**Odpowiedzi na pytania oferentów
oraz informacja o zmianach dla zadania**

„Naprawa konstrukcji komory przelewowej w ul. 1 Maja”

Zakład Wodociągów i Kanalizacji Spółka z o.o. w Szczecinie w związku z zapytaniem oferentów dotyczącymi przedmiotowego przetargu informuje :

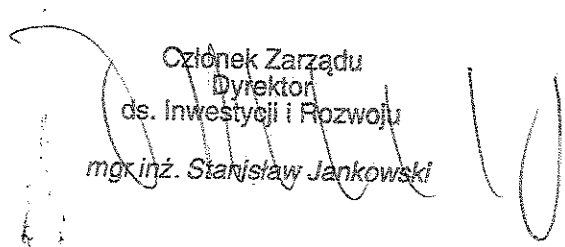
Czy Zamawiający dopuszcza zmianę metody wykonania stabilizacji gruntu z jet grouting na iniekcję ciśnieniową, strukturalną, z zachowaniem projektowanych założeń?

Tak. Zamawiający dopuszcza zmianę metody wykonania stabilizacji gruntu z jet grouting na iniekcję ciśnieniową, strukturalną, z zachowaniem projektowanych założeń.

Stabilizację gruntu metodą iniekcji ciśnieniowej należy wykonać z poziomu dna komory.

Podczas realizacji robót należy stosować się do wymogów normy PN-EN 12715 z grudnia 2003 r.

Przed przystąpieniem do robót Wykonawca przedłoży do zatwierdzenia Inżyniera szczegółowy projekt prowadzenia prac iniekcyjnych.
